חוות דעת הנדסית

- שם המזמין : קבוצת רכישה -נציגות הבניין
- כתובת הנכס הנבדק: לילמבלום 17, תל אביב
- תאריך: 9/7/2023
- קבוצת פרץ מהנדסים : בדק בית ופיקוח בניה.

הנדון: חוות דעת מהנדס מומחה - (חודש מאי 2023) - המשך רכוש משותף

ממצאים:
חזית בניין

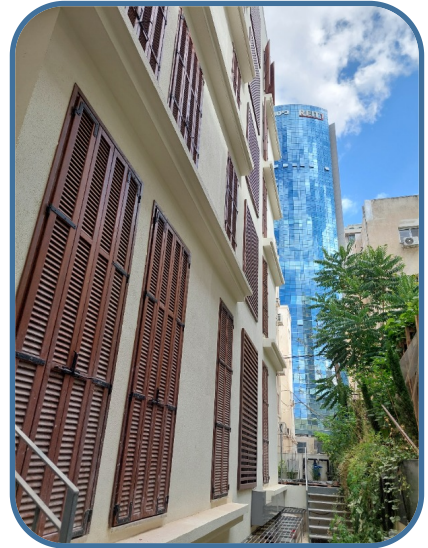
1.1. סטייה בקירות/מהאנך

סטייה בקרניזים מהאנך

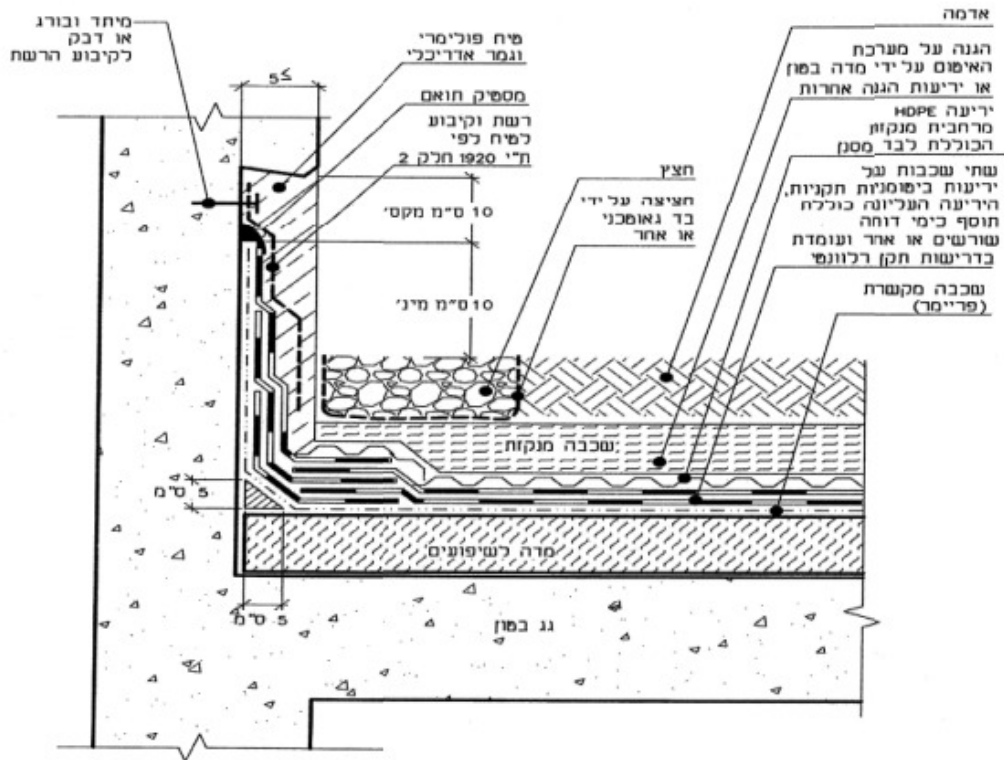
ע"פ בדיקתי נדרש לבצע עבודות איטום לפי הוראות יצרן חזית דרומית

תיקון: פרט האיטום, כולל רולקות בכל המפגשים בין ריצפה לקירות גובלים.

כניסה דיירים

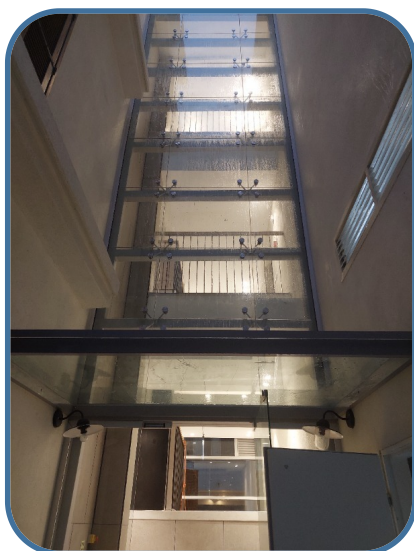
הקבלן נדרש לתקן שיפוע בחזית הבניין

חזית דרומית - כניסה

העתק קבלן אלומניום , קבוצת רכישה לתיקון מיידי

פנים הבניין

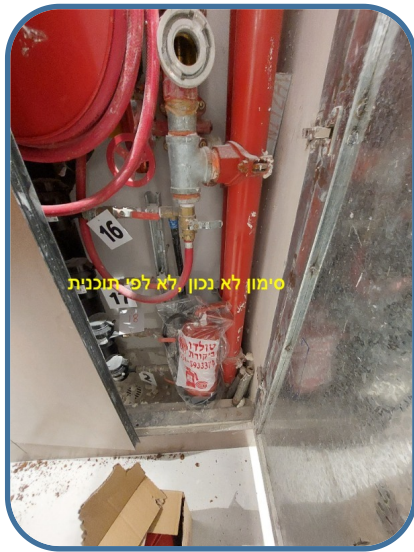
ארון בזק מורכב לא לפי תוכנית
יש לבצע הפרדה KBS בין קומות
חדר מדרגות

שביל כניסה

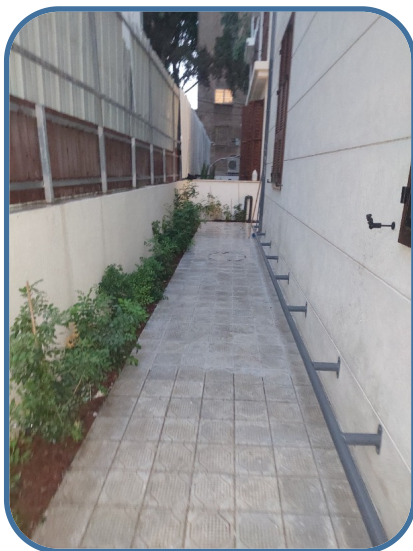
5.1. רובה לא אחיד

גימור לא אחיד, מחורר ובגוונים שונים של מלט ("רובה") במישקים בריצוף.
